電源開発株式会社
大間原子力発電所

意見聴取会指摘事項について
(地質関係)

平成16年7月
原子力発電安全審査課

図-1.4(1) 補足トレンチTs-3地質展開図

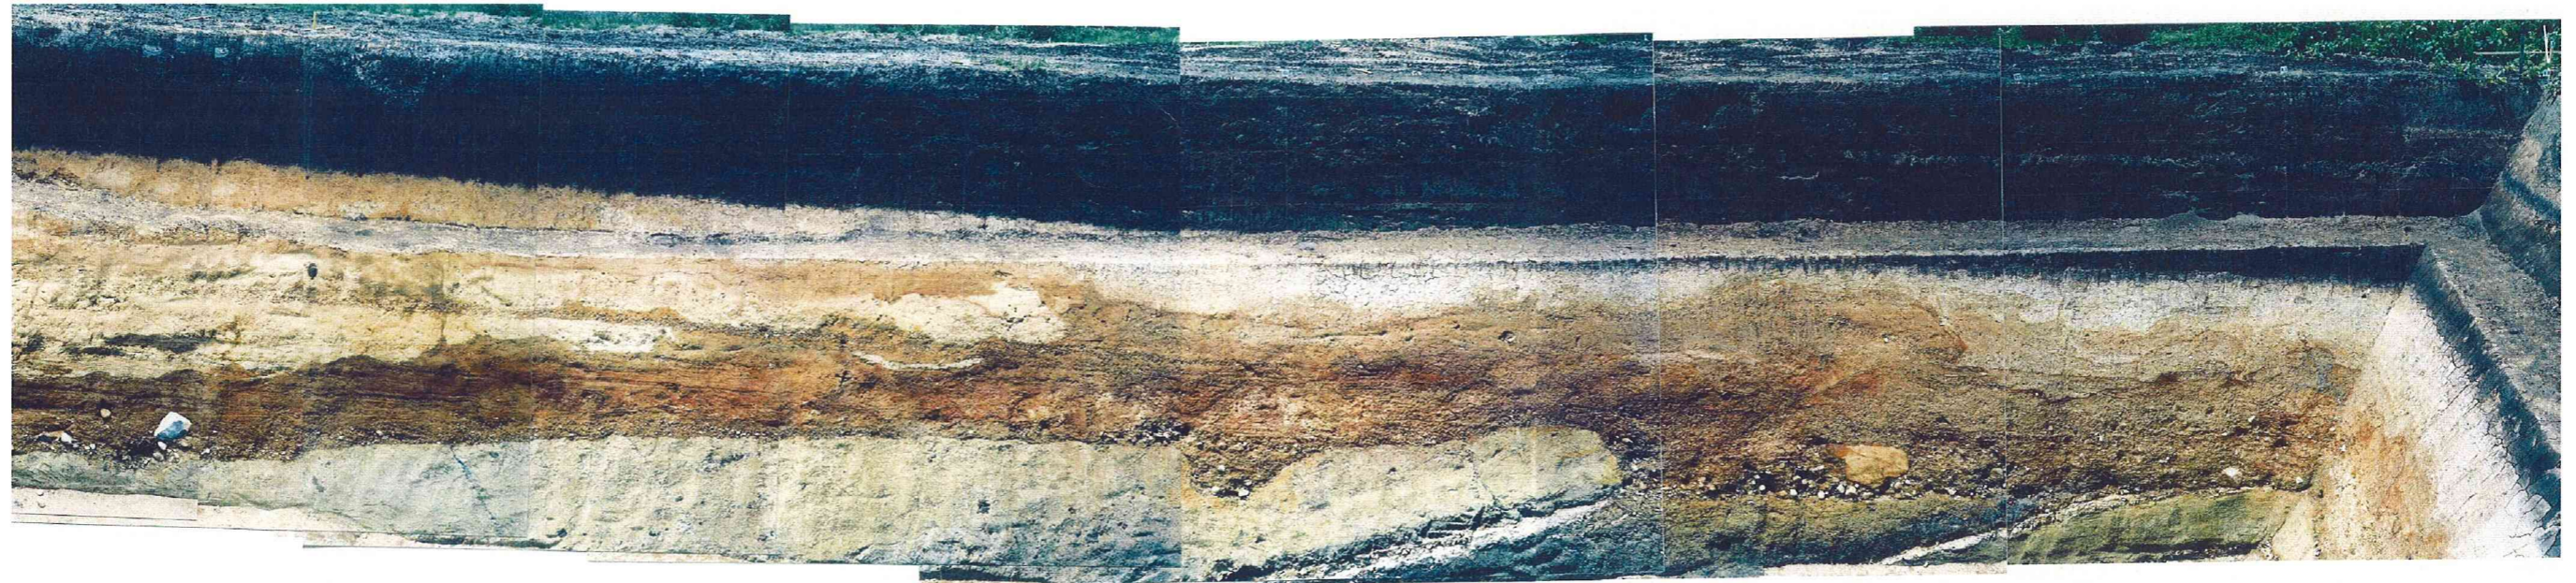
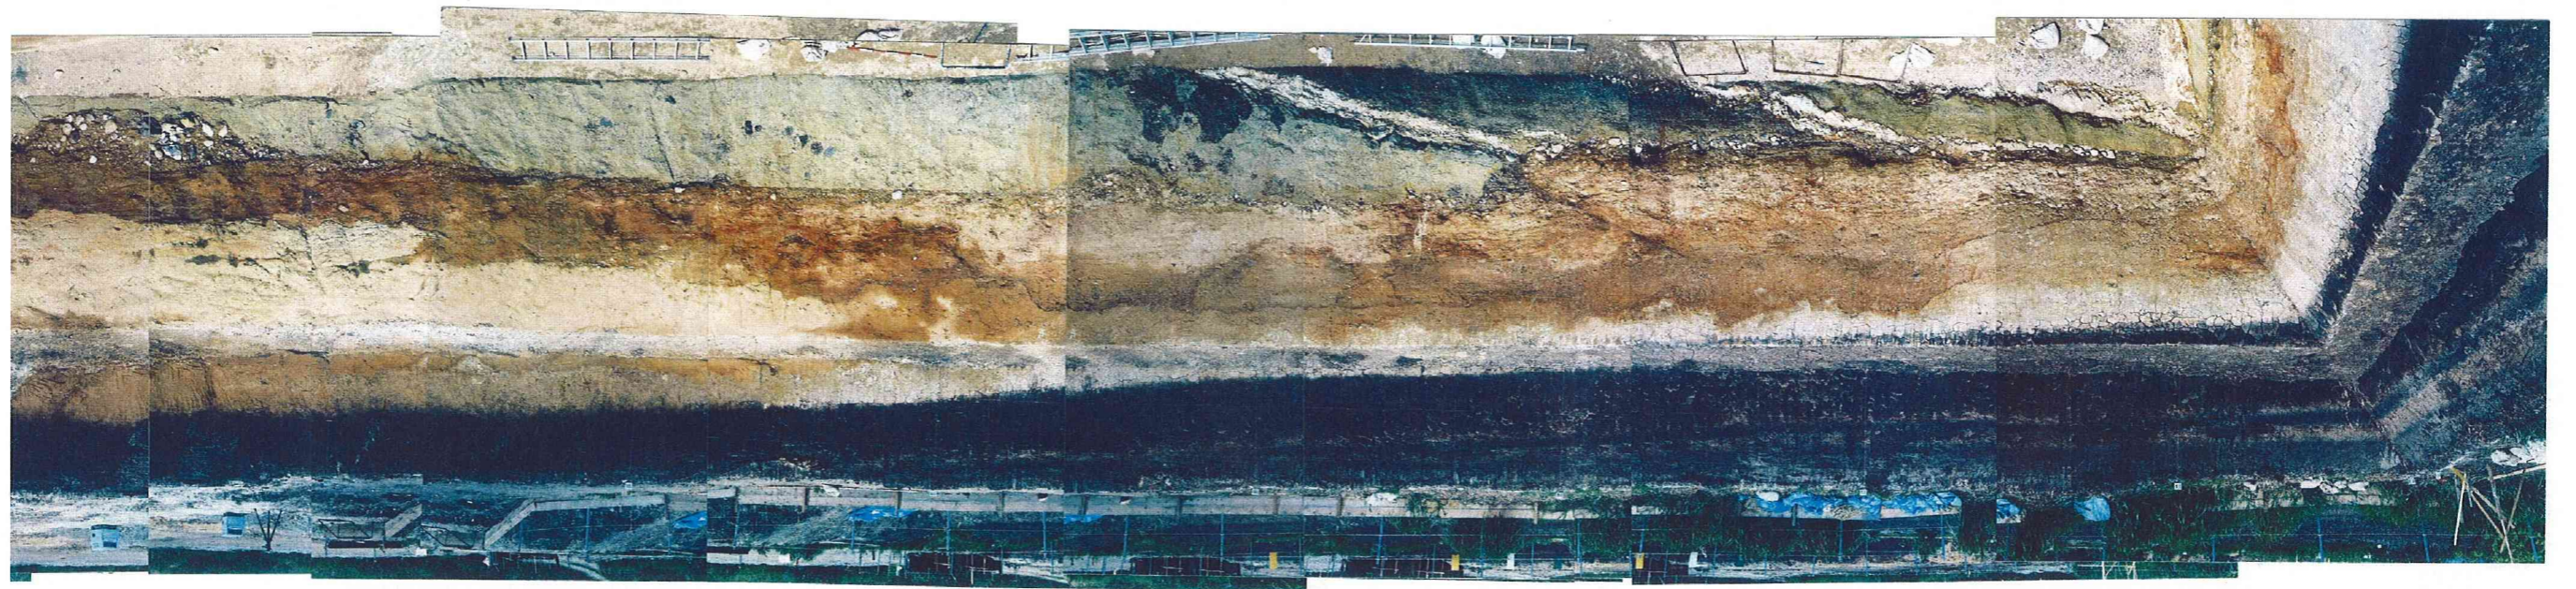
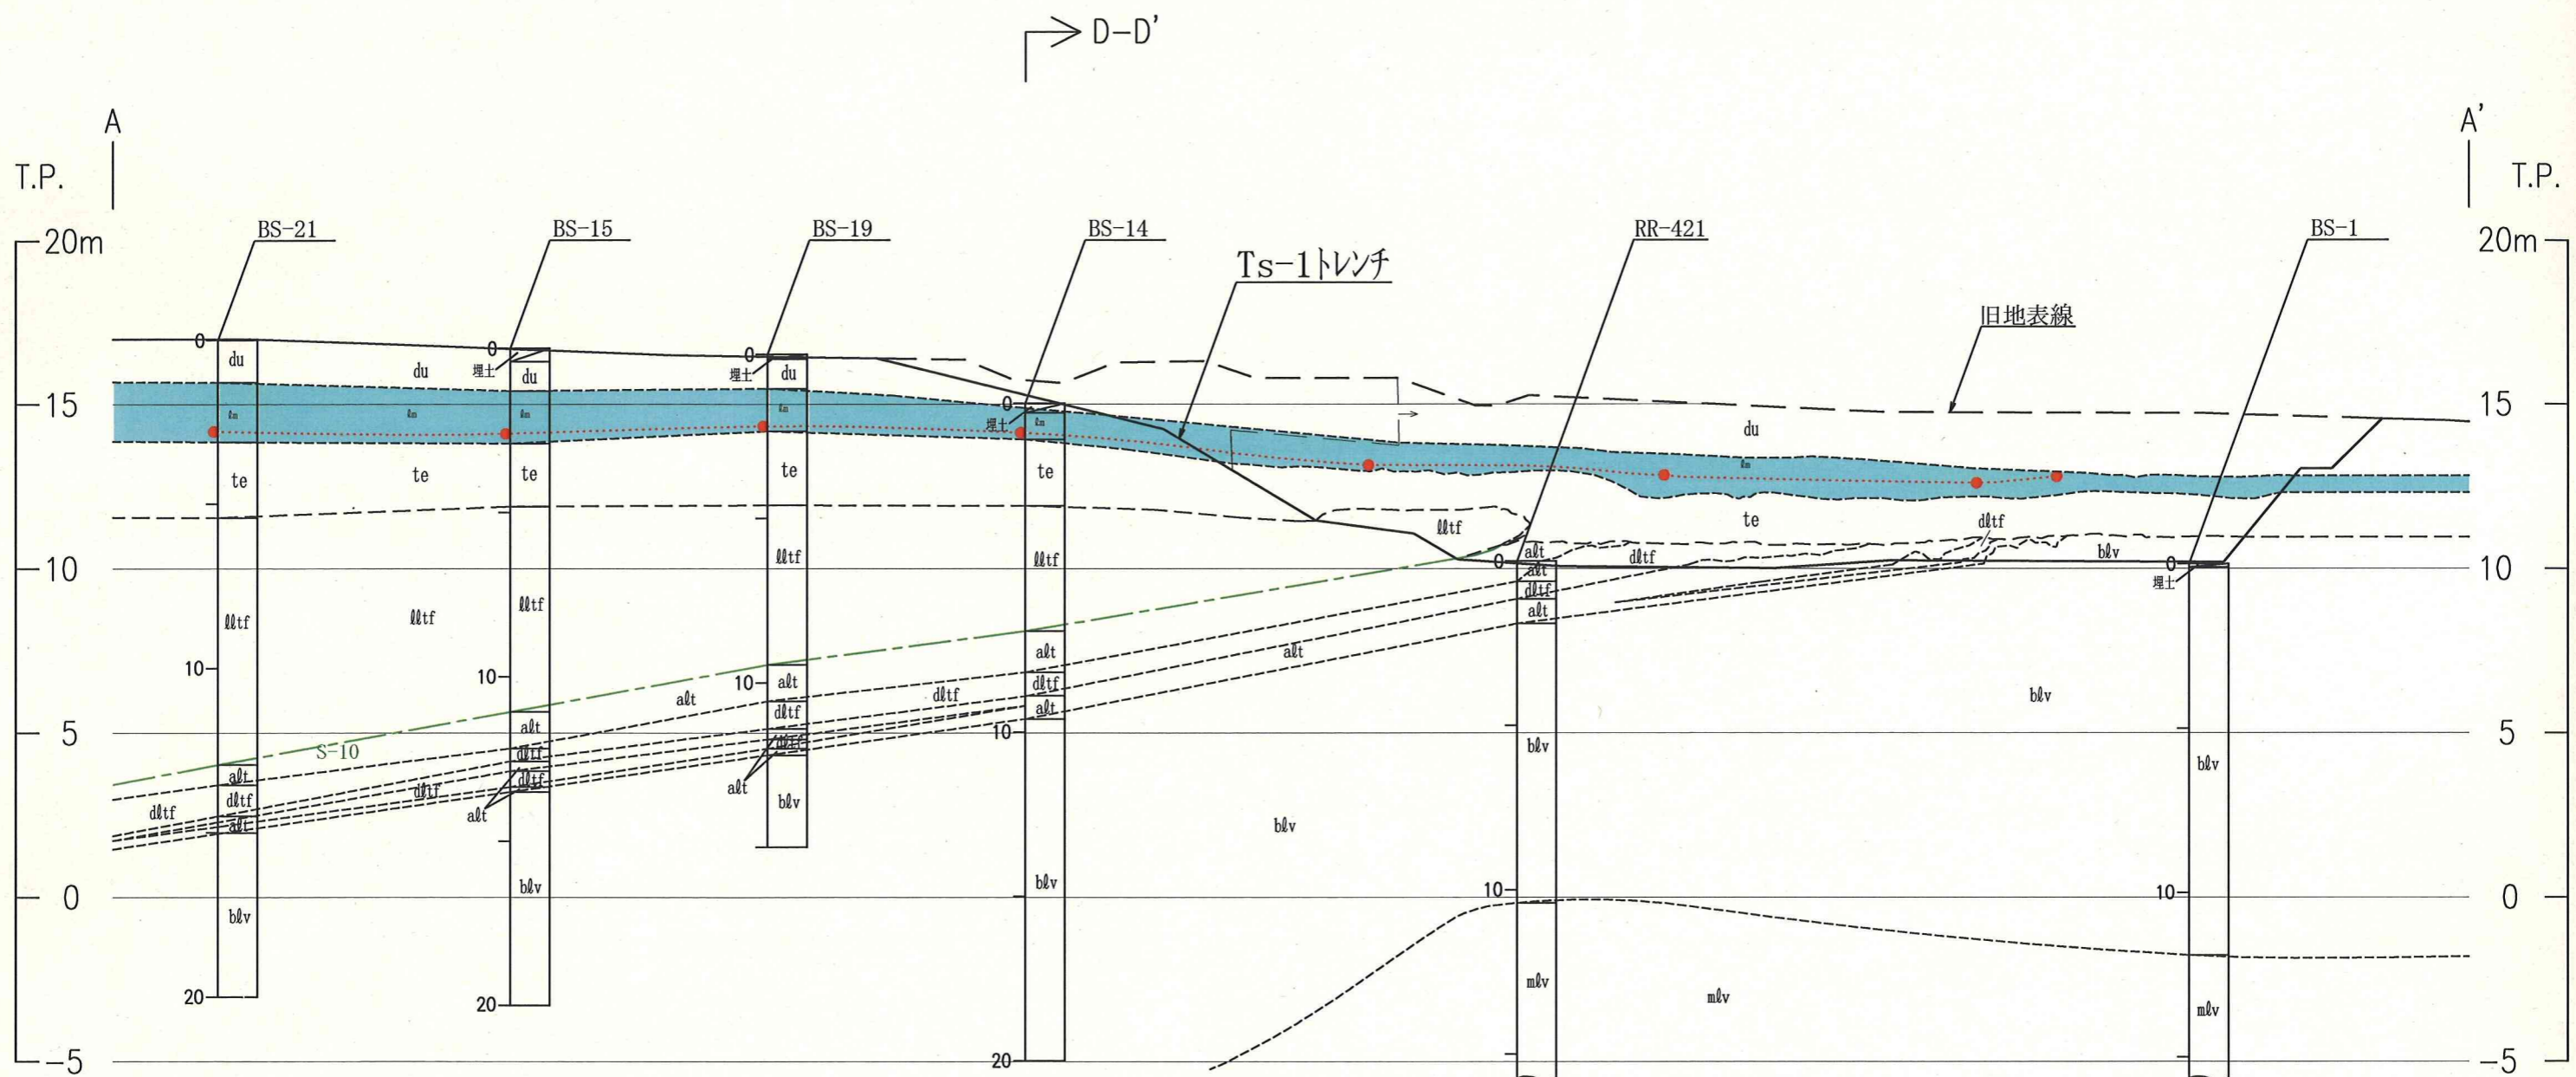
さらに, Ts-3 では図-1.4(1)～(2)に示すように Ts-1 と同様に段丘堆積物中に変状が認められるが, 段丘堆積物 A～B の上面の高低差は Ts-1 に比べて小さく, 約 25cm～約 30cm としており, ここでも各段丘堆積物の境界における高低差は, ほぼ一定しており, 累積的变化は認められない。ローム層については, Ts-1 と同様にローム層 a～c 中に不連続面は認められず, ローム層b, 同cの上面にはシームの延長線上を境とする高低差は認められない。

図-1.5 阿蘇4火山灰層の分布断面図(A-A')
1-19

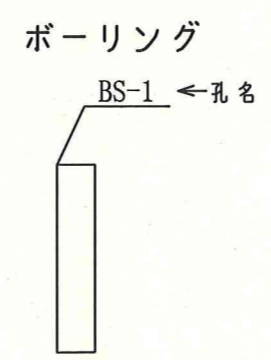
図-1.5 は Ts-1 の縦断面図であり, 阿蘇 4 火山灰が変状を跨いで分布し, その勾配はほぼ一様で, 大きな変化はないとしている。

図-1.6 阿蘇4火山灰分布コンター図

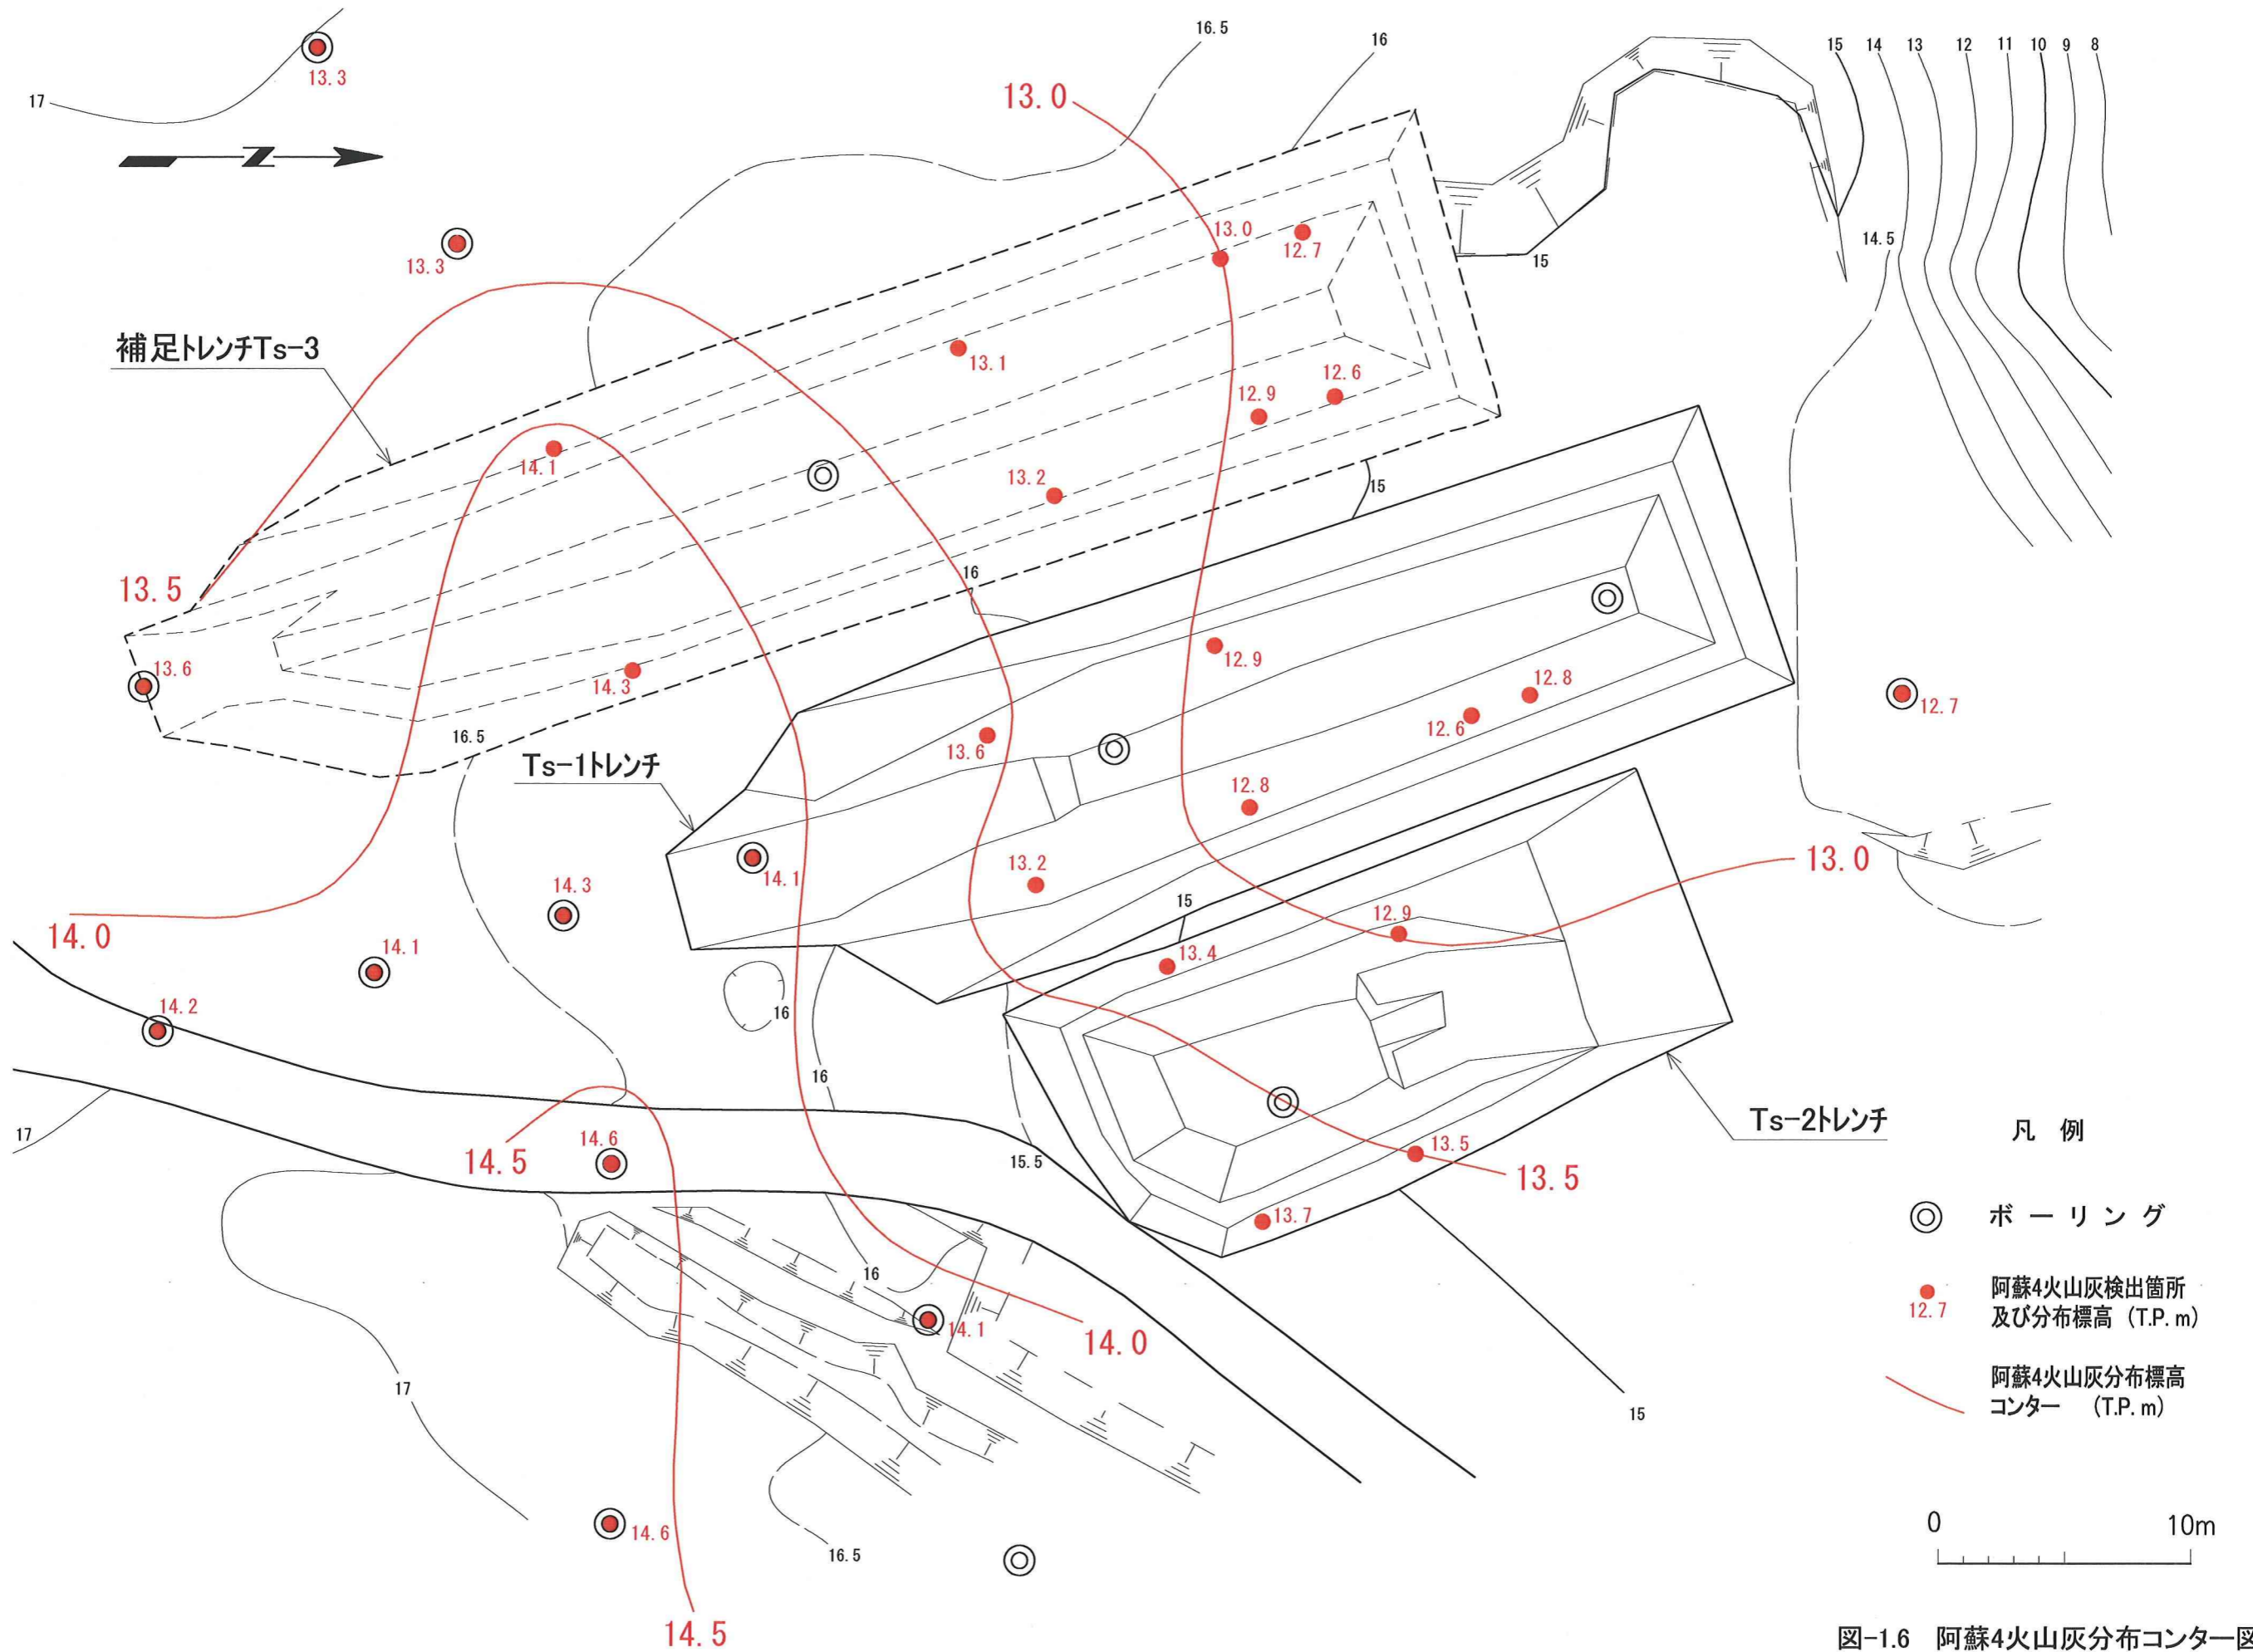
また, 阿蘇 4 火山灰は, 図-1.6 の平面分布コンターに示すようにトレンチ周辺でなだらかに分布するとしている。
